INFORME DE HITO DE CONTROL
N° 035-2023-OCI/0475-SCC

**“OBRA: REHABILITACIÓN DEL COLECTOR PRINCIPAL DE
ALCANTARILLADO DE LA CALLE BOLIVAR, DISTRITO DE
TUMBES, PROVINCIA DE TUMBES, DEPARTAMENTO DE
TUMBES”**

HITO DE CONTROL N°07 – EJECUCIÓN DE OBRA

Imagen n.º12

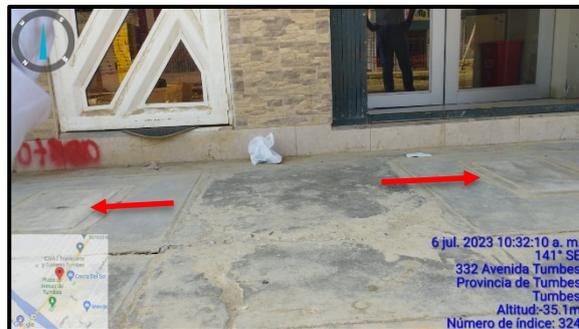
Conexión domiciliar de desagüe sin ser reparada con el material acorde tanto en diámetro y calidad, propiedad afectada N°326 (ref. agro banco), esta propiedad cuenta con dos conexiones, ubicado en la Av. Tumbes; entre la Calle Piura y Calle Abad Puell (3ra Cuadra)

Imagen n.º21

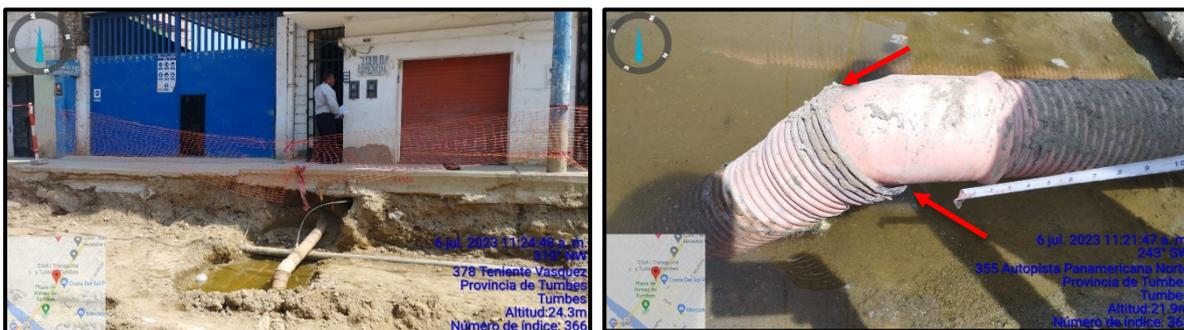
Conexión domiciliaria de desagüe, con mala reparación en el empalme, propiedad afectada N°363 (ref. costado del terminal zorritos, tumbes y viceversa), ubicado en la Av. Tumbes (carril Norte a Sur) entre la Calle Piura y Calle Abad Puell (3ra Cuadra)

Imagen n.º23

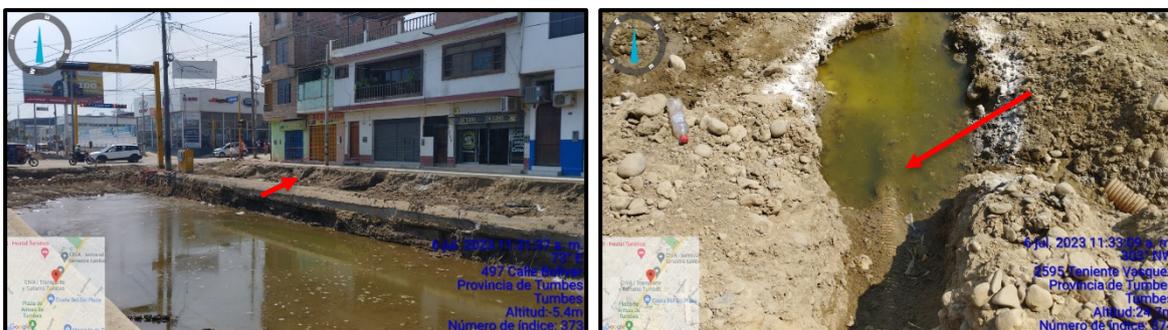
Parchado de conexión domiciliar de desagüe, con material no acorde tanto en diámetro y calidad, propiedad afectada N°446 (ref. pollería che´ victor´s), ubicado en la Av. Tumbes (Sur a Norte); entre la Calle Abad Puell y Calle Mayor Novoa (4ta Cuadra)
